令 0 3 原機(科臨) 0 0 4
令和 3 年 6 月 2 2 日

国立研究開発法人日本原子力研究開発機構原子力科学研究所の原子炉施設〔STACY
(定常臨界実験装置) 施設〕の変更に係る設計及び工事の計画の認可申請書
〔STACYの更新(第4回申請)〕

令和元年12月24日付け令01原機(科臨)014をもって申請した原子炉施設〔STACY(定常臨界実験装置)施設〕の変更に係る設計及び工事の計画の認可申請書〔STACYの更新(第4回申請)〕の記述を下記のとおり一部補正いたします。

棒状燃料収納容器
構造図

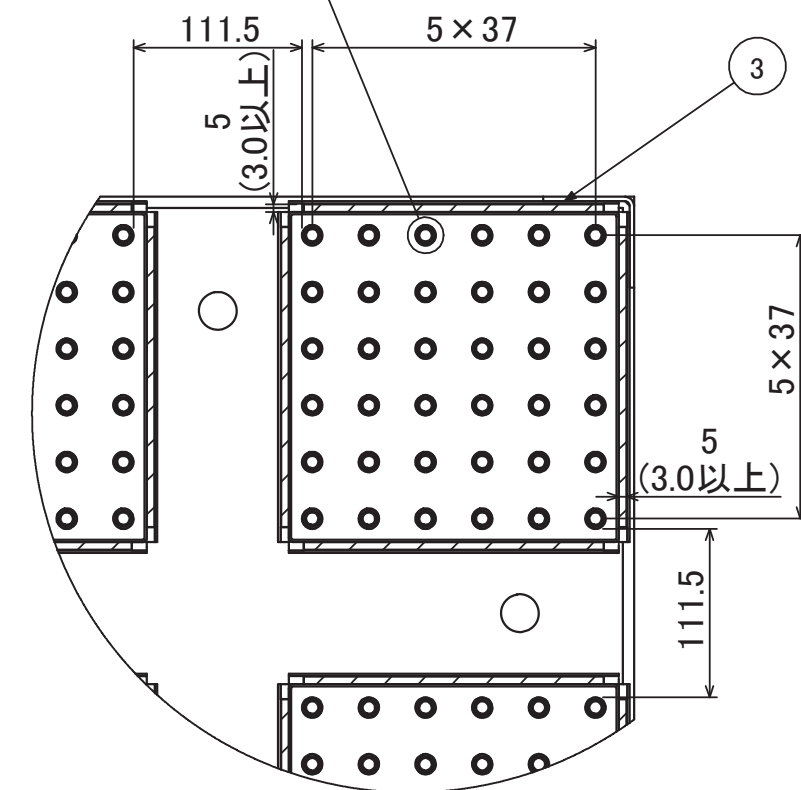
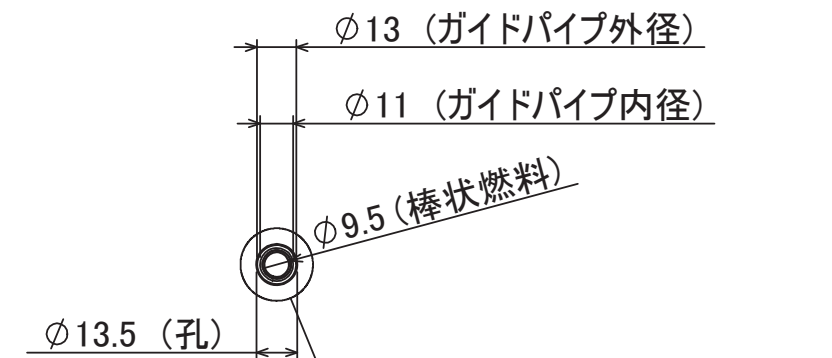
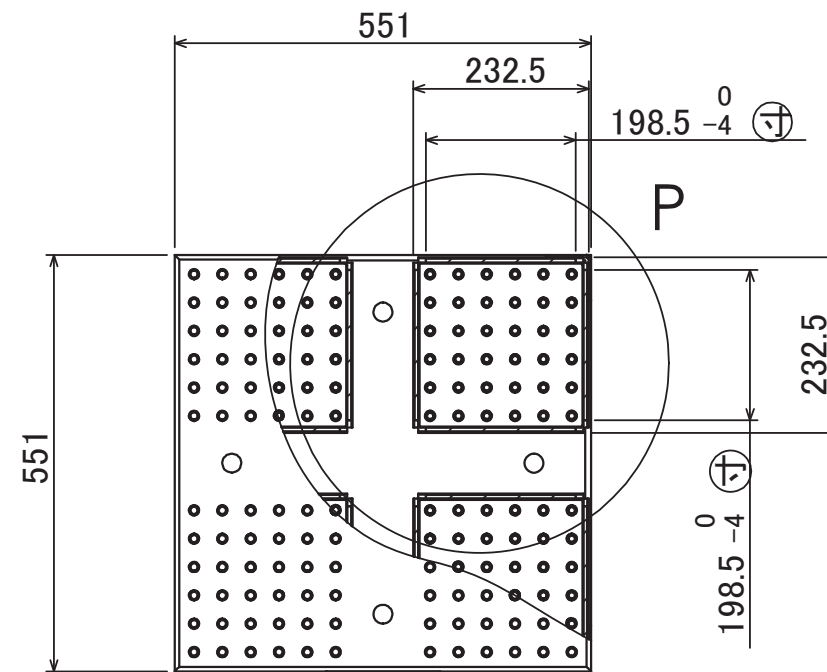
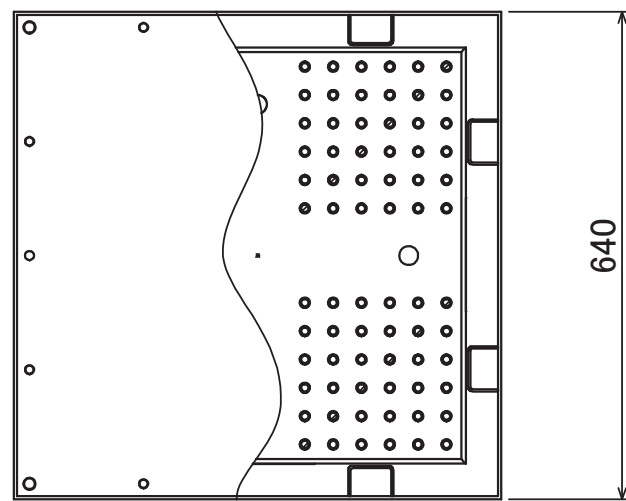
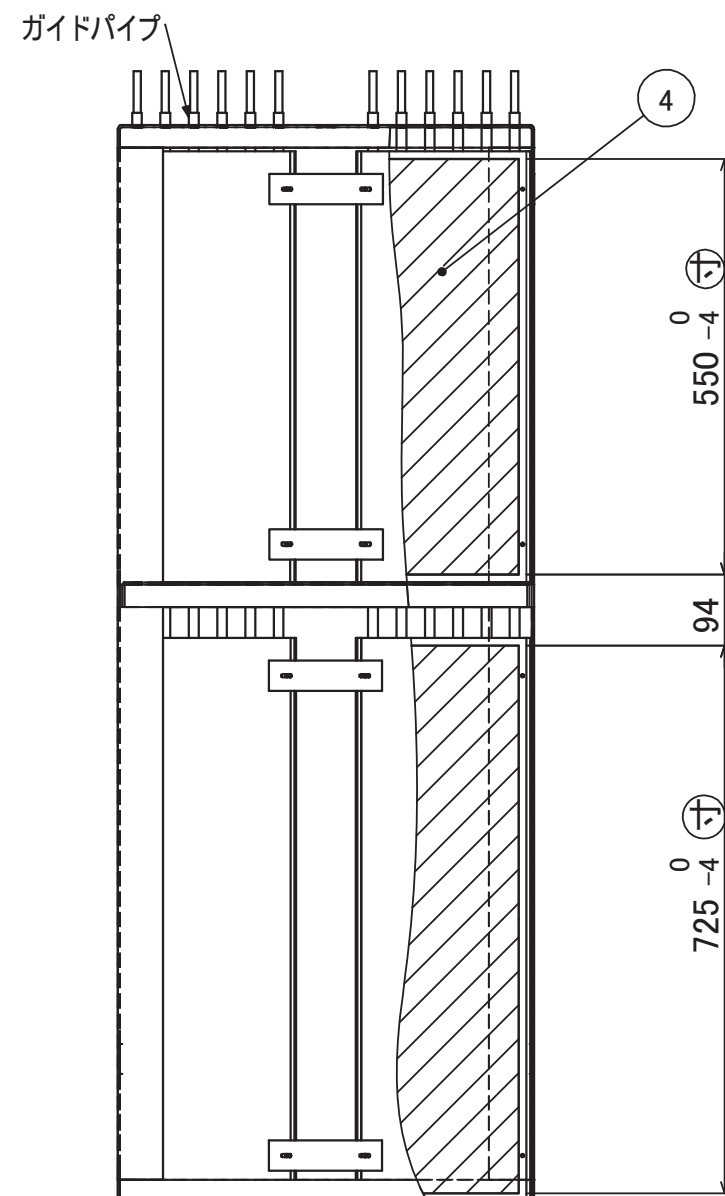
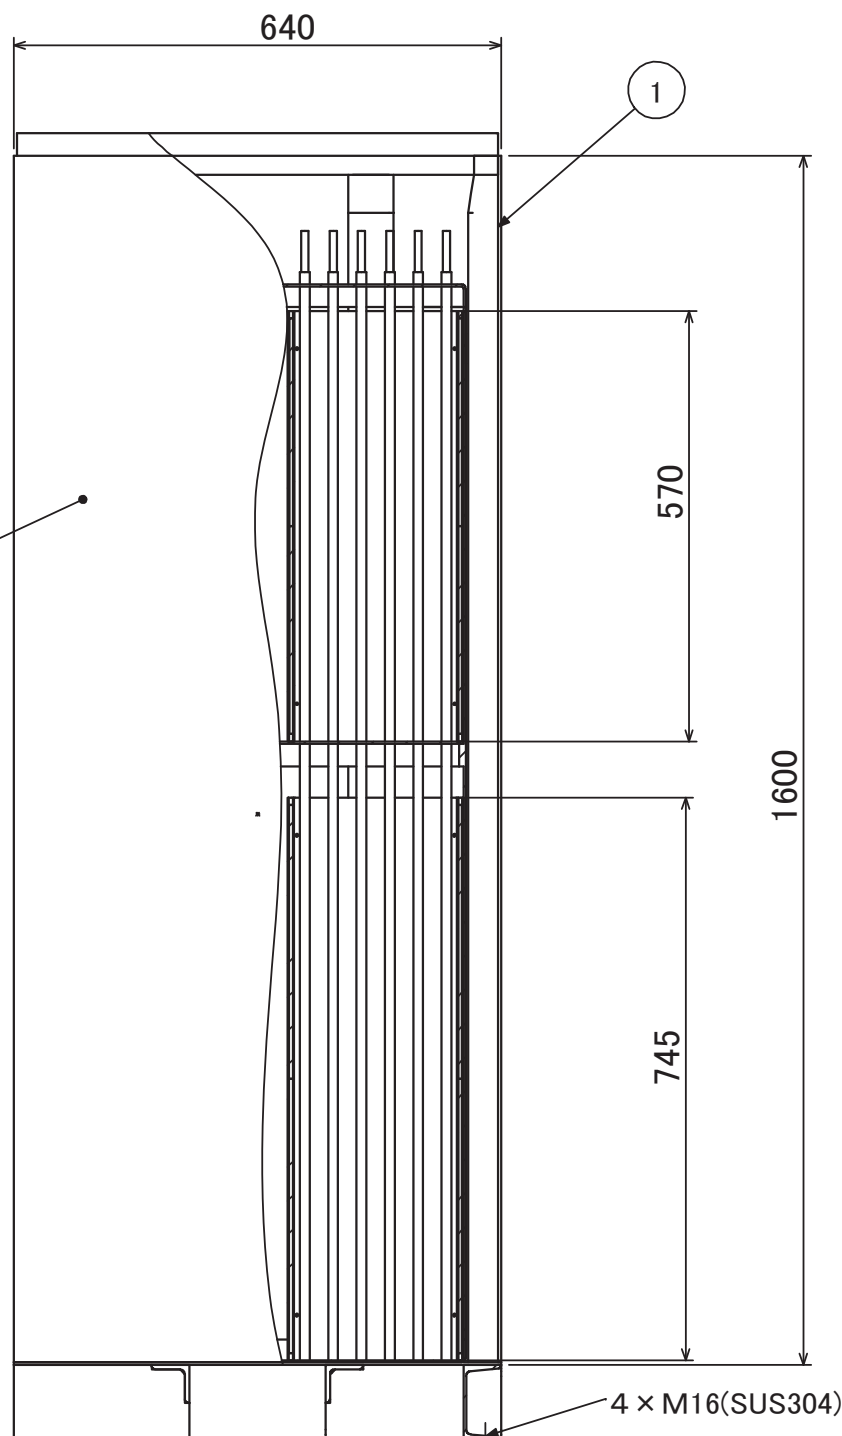
本申請による改造では、棒状燃料収納容器が想定を超える津波によって水没し、さらに設備の変形により寸法制限值（格子間隔、配列面間距離）が満足されない場合においても未臨界を確保できるよう、6×6 正方格子の間に、中性子吸収材（B₄C含有材）を設置する。

4	中性子吸収材	一式	B4C含有材	追加
3	ライニング	一式	SS400	追加
2	パネル	一式	SUS304	既設
1	フレーム	一式	SUS304	既設
部品番号	部品名	個数	材質	備考

中性子吸収材の厚さ B4C含有材5mm (3.0mm以上)

ウラン酸化物燃料収納架台
構造図(その1)

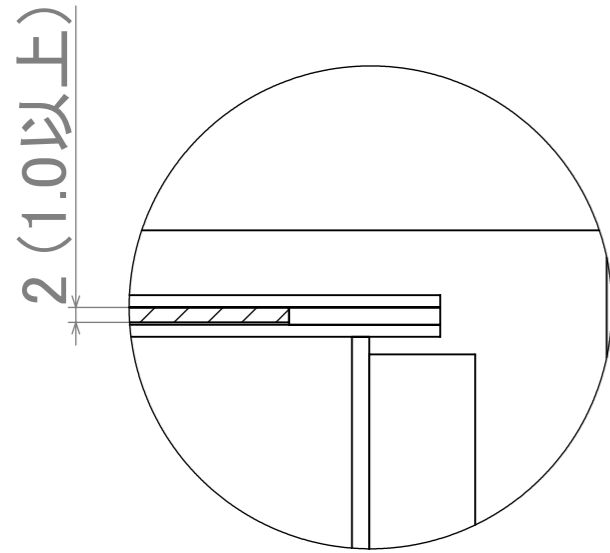
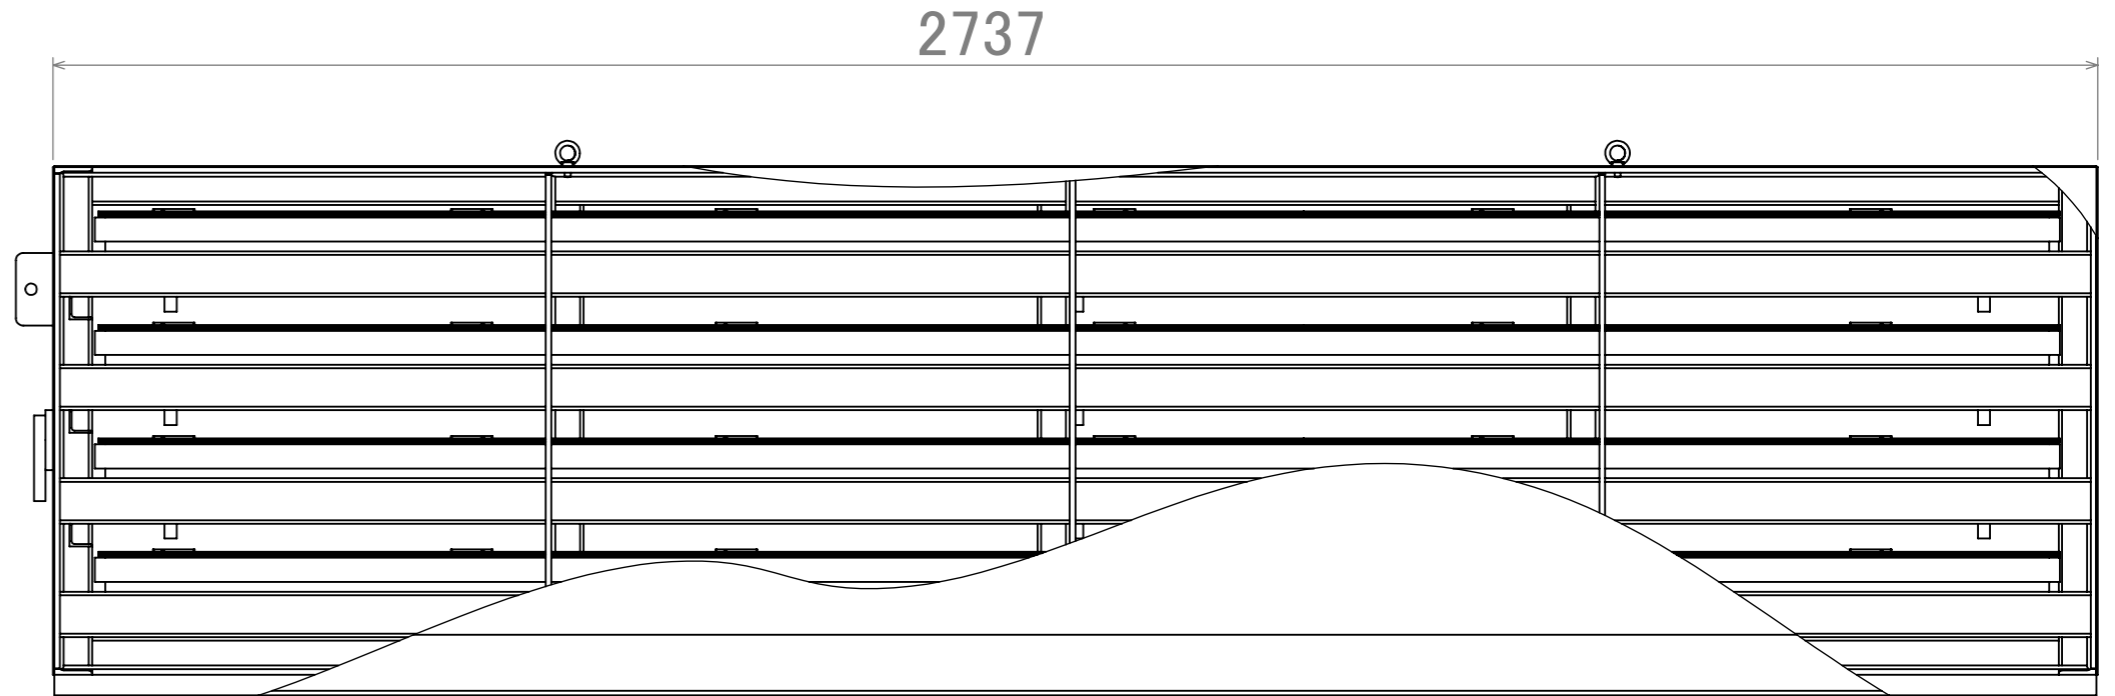
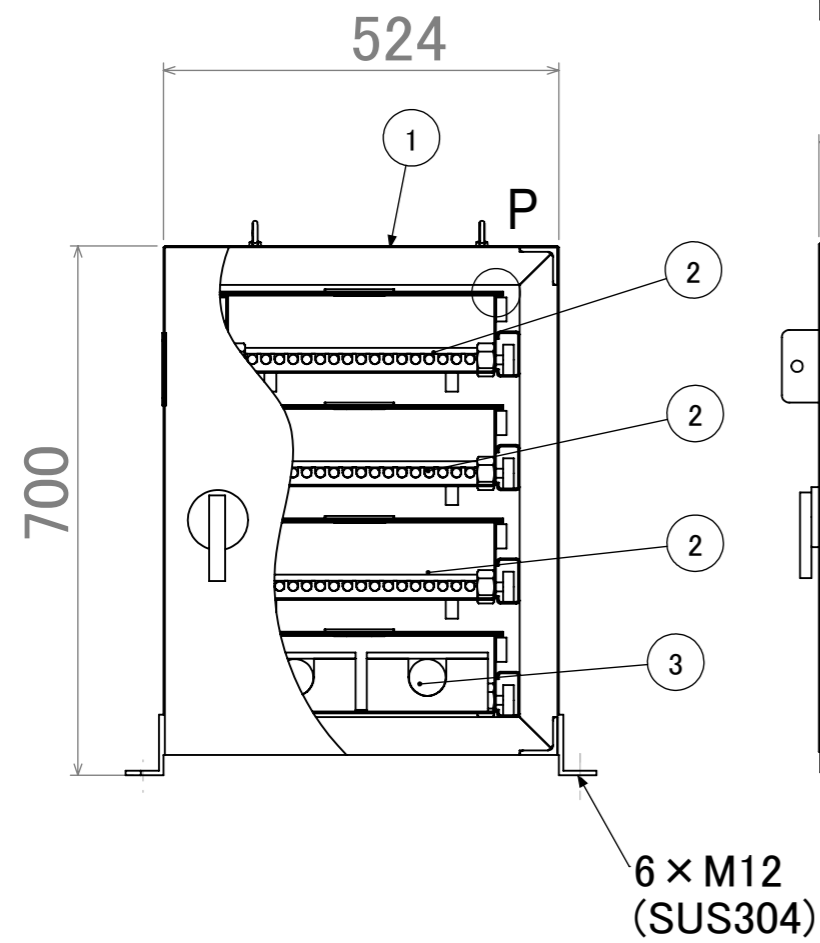
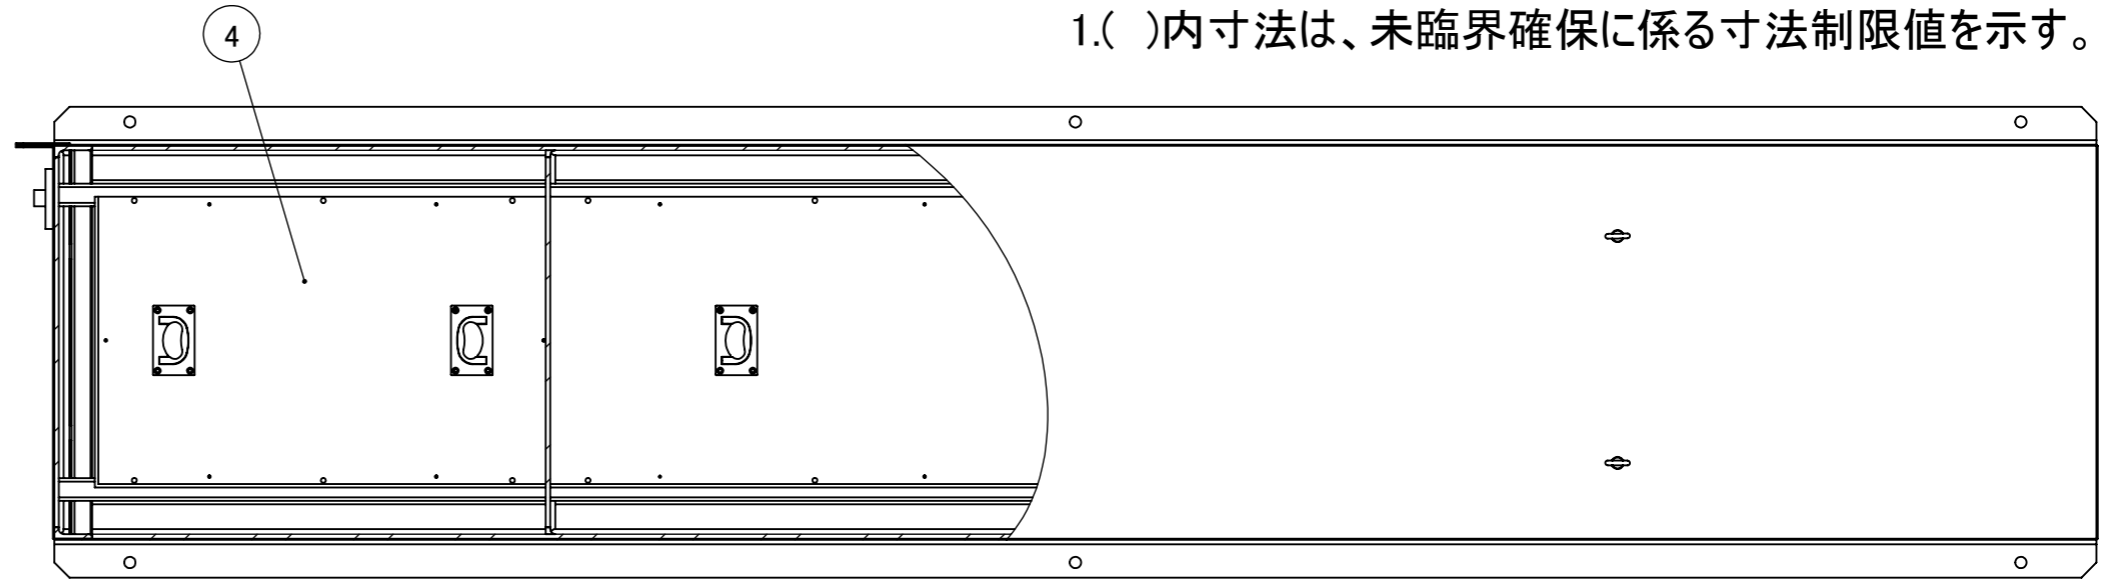
本申請による改造では、ウラン酸化物燃料収納架台が想定を超える津波によって水没し、さらに設備の変形により寸法制限値（引出し高さ、引出し幅、引出し内燃料配列間隔）が満足されない場合においても未臨界を確保できるよう、引出しの中に、中性子吸収材（ B_4C 含有材）を設置する。

5	中性子吸収材	一式	B ₄ C含有材	追加
4	蓋	一式	SS400	更新
3	引出しB	1	SS400	既設
2	引出しA	3	SS400	既設
1	架台	一式	SS400	既設
部品番号	部品名	個数	材質	備考

中性子吸収材の厚さ B₄C含有材2mm(1.0mm以上)
